Urgent: **Notification de Sécurité** **(FSN)**

MELODY

Cette notice de sécurité concerne le pied support PRW (référence fournisseur : M220 F12).

Figure 1 : Microscope opératoire Leica M220 F12

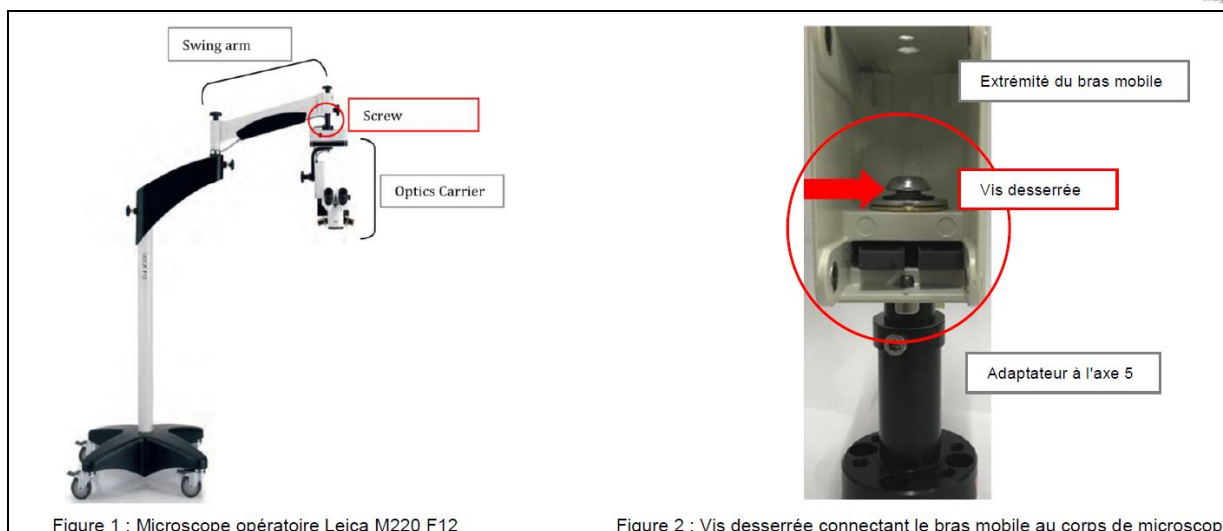
Le pied support (PRW) servant à maintenir et manipuler le robot de télé-échographie MELODY est également utilisé pour maintenir des microscopes opératoires. Dans ce contexte, notre fournisseur Leica Microsystems a reçu une réclamation en mai 2021 impliquant la même référence de pied. Cette réclamation détaillait les défaillances touchant les pièces mécaniques au niveau de la vis qui connecte le corps de microscope à l'extrémité libre du bras mobile (consultez la Figure 1).

Leica Microsystems a mené une enquête approfondie sur les causes principales permettant d'identifier la cause des problèmes observés, à savoir une insuffisance de fixation des vis connectant le bras mobile au corps de microscope (consultez la Figure 2). Il a été établi que cette vis n'était pas fixée par une quantité adéquate de frein filet haute performance visant assurer une connexion fiable du bras mobile au corps de microscope. En conséquence de quoi, la vis connectant le bras mobile au corps de microscope s'est desserrée (consultez la Figure 2), entraînant par la suite la chute du corps de microscope.

Figure 1 Vue détaillée

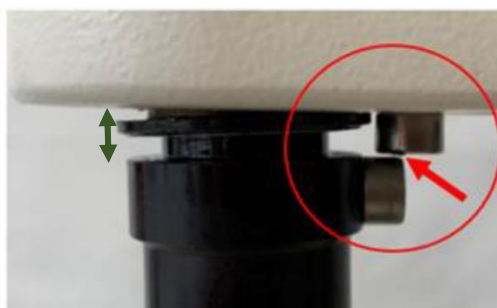
- Si l'espace entre l'adaptateur noir et le boîtier blanc à l'extrémité du bras mobile dépasse 3 mm (consultez la Figure 3) : ➔ **Arrêtez immédiatement d'utiliser le dispositif ! Dans ce cas, le pied PRW ne peut plus être utilisé.**

L'espace représenté par la flèche verte doit être inférieur à 3mm.

La vis indiquée par la flèche rouge n'est pas présente sur les pieds PRW destinés à être utilisés pour maintenir le Robot MELODY

Un technicien AdEchoTech vous contactera afin de programmer une action sur site. Leica Microsystems fournira un dispositif de rétention à ajouter sur votre PRW pour assurer la sécurité du patient et la satisfaction du client. Ce dispositif de retenue est un moyen supplémentaire de sécuriser MELODY.
